ვიზუალიზაცია

სტადია პროექტის კორექტირება

ქ. თბილისში, წურწუმიასა და ნ. ირბახის ქუჩების გადაკვეთაზე
(ს/კ 01.17.01.050.029) საოფისე შენობა.

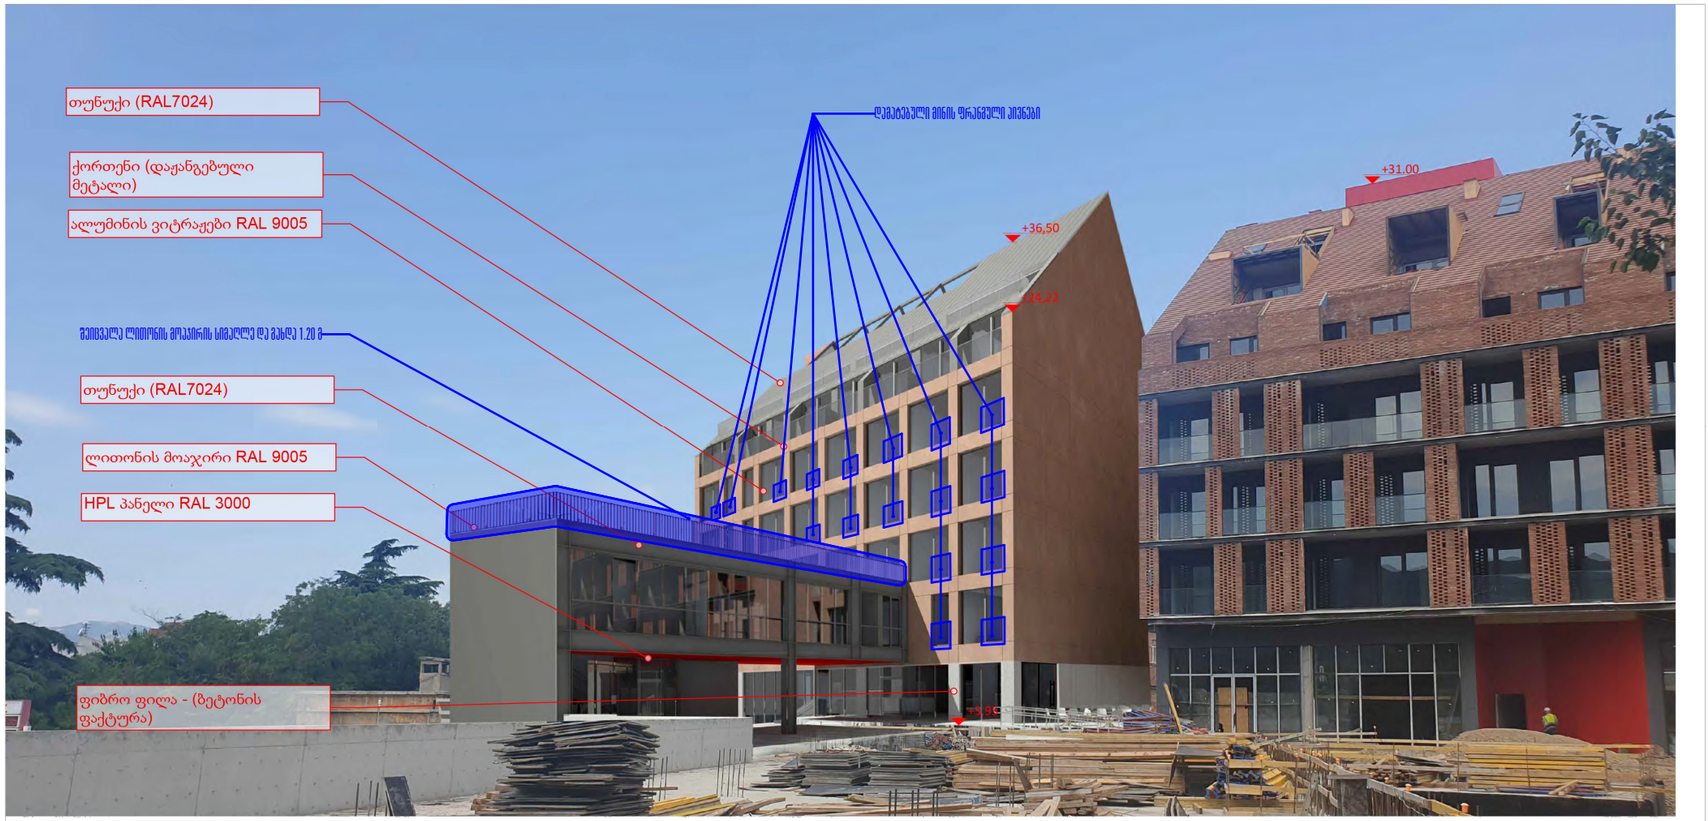
დამატებული მინის ფრანგული აივნები

შეიცვალა ლითონის მოაჯირის სიმაღლე და გახდა 1.20 მ
